OGGETTO: “Costruzione ed esercizio di un impianto, per la produzione di energia elettrica, agro-fotovoltaico denominato "Mazzarino 3" nel comune di Mazzarino (CL) e relative opere connesse nei comuni di Mazzarino e Riesi (CL), potenza in immissione pari a 22,074 MW”

Procedimento: Procedura di Valutazione impatto ambientale -Verifica di Assoggettabilità, ex art.19 D. Lgs. 152/2006

**IL PRESENTE PARERE INTERMEDIO CONCLUSIVO n. 145/2026 del 27/02/2026
SOSTITUISCE IL PARERE APPROVATO N. 17 DEL 16/01/2026**

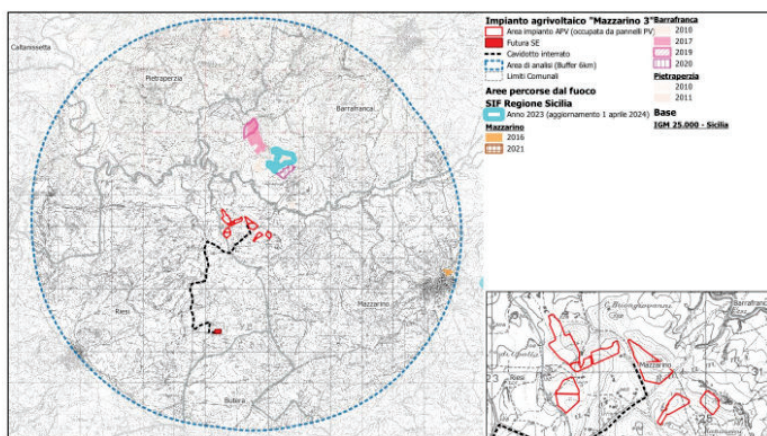
Criticità 16 *il Proponente in relazione alla analisi degli impatti, con particolare riguardo alla flora ed alla fauna, non ha analizzato gli impatti generati dalla realizzazione della linea di connessione soprattutto negli attraversamenti dei corsi d'acqua con conseguente potenziale disturbo della fascia ripariale.*

CONSIDERATO che il Proponente nella relazione di controdeduzioni al parere n 949 del 06/08/2025 a riportato quanto segue: *Gli attraversamenti dei corsi d'acqua da parte del cavidotto interrato, esterno all'area di impianto agrivoltaico in progetto, saranno eseguiti in Trivellazione Orizzontale Controllata (T.O.C.), "... vale a dire mediante una perforazione eseguita con una portasonda teleguidata ancorata a delle aste metalliche, senza effetti sul ramo interessato del reticolo idrografico e sulle relative caratteristiche ambientali e paesaggistiche. La tecnica TOC non provoca alcuna alterazione dello stato dei luoghi e alcun impatto sul sedime delle aree, in modo tale che, al termine delle lavorazioni, lo stato post operam sarà identico a quello ante operam. Nel caso di specie, l'utilizzo di una tecnica non invasiva garantisce il corretto inserimento paesaggistico e il rispetto degli equilibri ecosistemico-ambientali..." (cfr. RS.05.SPA.0001A0.Studio Preliminare Ambientale – Analisi delle motivazioni e delle coerenze, pag. 162), limitando di fatto ogni potenziale disturbo e impatto negativo sulla vegetazione, con particolare riferimento a quella ripariale.*

VISTI gli elaborati prodotti dal Proponente in merito alla criticità, si evidenzia che hai fini dell'attraversamenti dei corsi d'acqua da parte del cavidotto interrato, esterno all'area di impianto agrivoltaico in progetto, saranno eseguiti in Trivellazione Orizzontale Controllata (T.O.C.), mentre nel caso di specie, l'utilizzo di una tecnica non invasiva garantisce il corretto inserimento paesaggistico e il rispetto degli equilibri ecosistemico-ambientali.

CONSIDERATO e VALUTATO quanto riportato dal Proponente la **criticità n. 16 è superata.**

Figura 28: Dettaglio della configurazione spaziale dei modelli per il calcolo dell'ombreggiamento delle apparecchiature

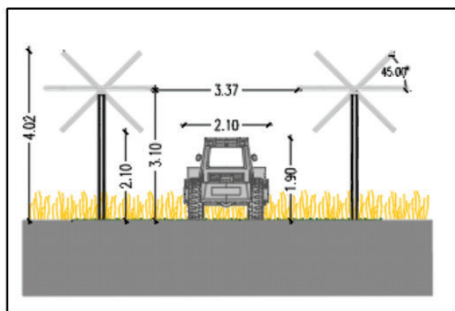
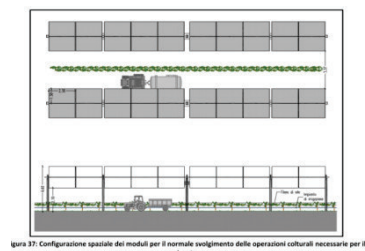
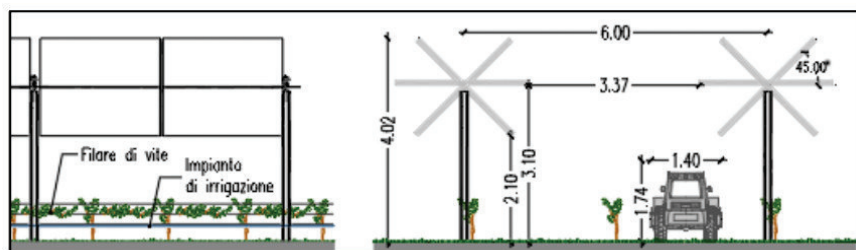
Criticità 23 dall'esame degli elaborati/documentazione in atti non si evince se le aree al di sotto dei

CONSIDERATO che il Proponente nella relazione di controdeduzioni al parere n 949 del 06/08/2025 a riportato quanto segue: *Con riferimento alla tematica della presente valutazione, nella RS.05.REL.0006S1.Relazione agronomica al paragrafo “3.3 Descrizione dell’intervento” (a partire da pag. 55), è presente la “Figura 29: Sistema agrivoltaico in progetto” che fa anche riferimento alla tavola RS.05.EPD.0008A0.Sezioni del terreno - stato di progetto-3di3 da cui si evince che la coltivazione delle foraggere avverrà anche al di sotto dei moduli fotovoltaici.*

RILEVATO che la configurazione spaziale dei moduli fotovoltaici è stata studiata ad hoc per le esigenze agronomiche della coltura e per lo svolgimento delle operazioni colturali

RILEVATO che nel campo “E” si prevede la coltivazione di un vigneto di uva da tavola, con i filari di vite presenti sia sotto i pannelli fotovoltaici che nell’interfilare degli stessi. (Vedi figura 37 e 38)

CONSIDERATO e VALUTATO quanto riportato dal Proponente la **criticità n. 23 è superata.**
